Abwägungsunterlagen und Änderungsliste

1. Änderung des vorhabenbezogenen Bebauungsplans WII „Windfeld Dauer“ - Teilbereich I, der Stadt Prenzlau, Ortsteil Dauer; Beteiligung der Behörden und sonstigen Träger öffentlicher Belange gemäß § 4 Abs.1 BauGB vom November / Dezember 2013 zum Vorentwurf und gemäß § 4 Abs. 2 BauGB vom April / Mai 2014 zum Entwurf

Teil-Abwägung für den Teilbereich I der 1. Änderung des Vorhabenbezogenen Bebauungsplans WII „Windfeld Dauer“ der Stadt Prenzlau, Ortsteil Dauer; 16.01.2015

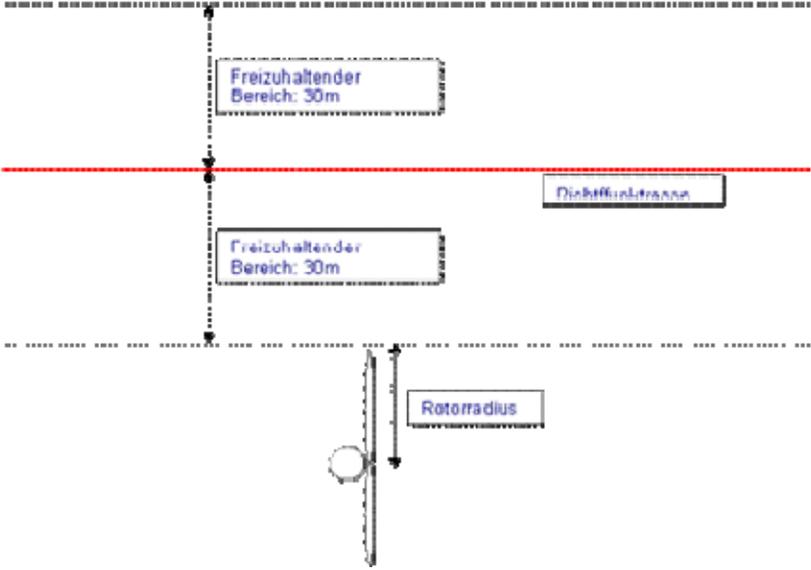
51.2	<p>- zur besseren Visualisierung erhalten Sie beigefügt zur E-Mail zwei digitale Bilder, welche den Verlauf unserer Punkt-zu-Punkt-Richtfunkverbindungen verdeutlichen sollen. Die farbigen Linien verstehen sich als Punkt-zu-Punkt-Richtfunkverbindungen von Telefonica Germany GmbH & Co. OHG. Die Plangebiete sind in den Bildern mit einer dicken pinken Linie eingezeichnet. Bei betroffenen Gebieten erfolgt die Namensgebung in</p>	<p>Der Hinweis wird zur Kenntnis genommen.</p>
